COMUNE DI CASTIGLION FIBOCCHI

OGGETTO : **VARIANTE URBANISTICA relativa al comparto "AT0104" di RU**

RELAZIONE TECNICO DESCRITTIVA:

Arezzo, marzo 2017
Aggiornamento febbraio 2018

R.U. STATO ATTUALE

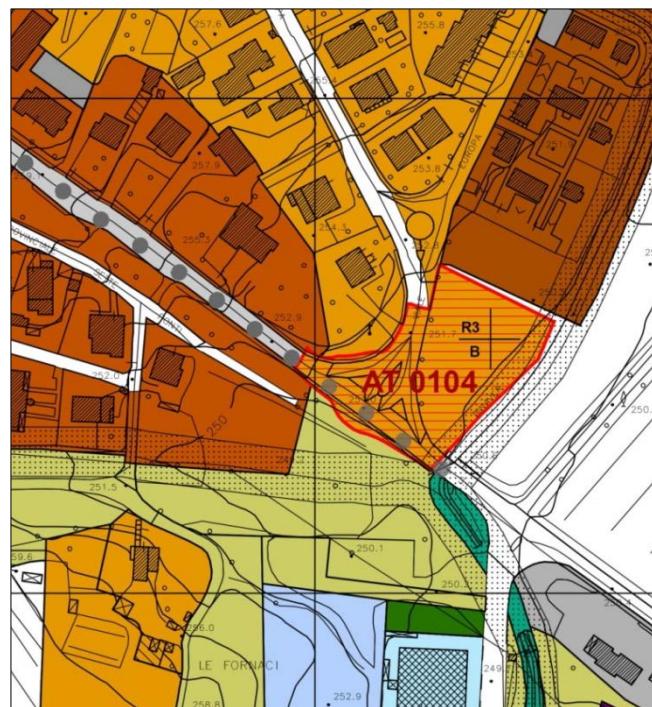
La variante relativa al comparto è legata all'aggiornamento del quadro conoscitivo consistente in una nuova perimetrazione delle aree a pericolosità idraulica (dal punto di vista della pericolosità idraulica l'area è interessata da una classe I3 che prevede fattibilità FI4 con delle limitazioni dovute alla piena 200 anni), da una nuova determinazione del parametro di assorbimento CN (U.S. Dept. Agric., Soil

Conservation Service, 1972) effettuata per l'intero territorio regionale dal Dipartimento di Ingegneria Civile e Ambientale dell'Università degli Studi di Firenze, un nuovo dimensionamento del verde pubblico in quanto 2000 mq sono quasi la totalità del lotto edificatorio in quanto la normativa non sembra includere la rotonda stradale ma anzi costituisce un'opera aggiuntiva extra standard. Inoltre è stato rettificato il dimensionamento dello standard relativo ai parcheggi pubblici in base al DM 1444/68 in quanto il rapporto tra superfici ammesse, con le relative destinazioni d'uso, per il relativo requisito del DM produce un numero di parcheggi inferiore a quanto era stato previsto. Altro dato è la non corrispondenza del comparto territoriale con quello proposto come fattibilità urbanistica contemplando all'interno delle aree non disponibili poiché parti di corsi d'acqua o resedi di abitazioni. Tali incoerenze se non rettificate e corrette impediscono l'attuazione della stessa AT0104.

La variante al comparto viene proposta per consentire la realizzazione quanto già previsto dal Regolamento Urbanistico e non incide in modo sostanziale sull'assetto originale dell'area in quanto non utilizza e non comporta nessun tipo di alterazione o di compromissione dell'assetto attuale del sistema ambientale ed antropico/insediativi di riferimento ma risolve una situazione di parametri e valutazioni errati .

- Altezza max: 2 piani fuori terra oltre 1 piano interrato
 - Verde Pubblico: ~~min 2.000 mq~~ **da standard**
 - Parcheggi Pubblici: min. 375 mq. (almeno 15 posti auto per le attività residenziale e eventuali altre funzioni) **da calcolo DM 1444/68**
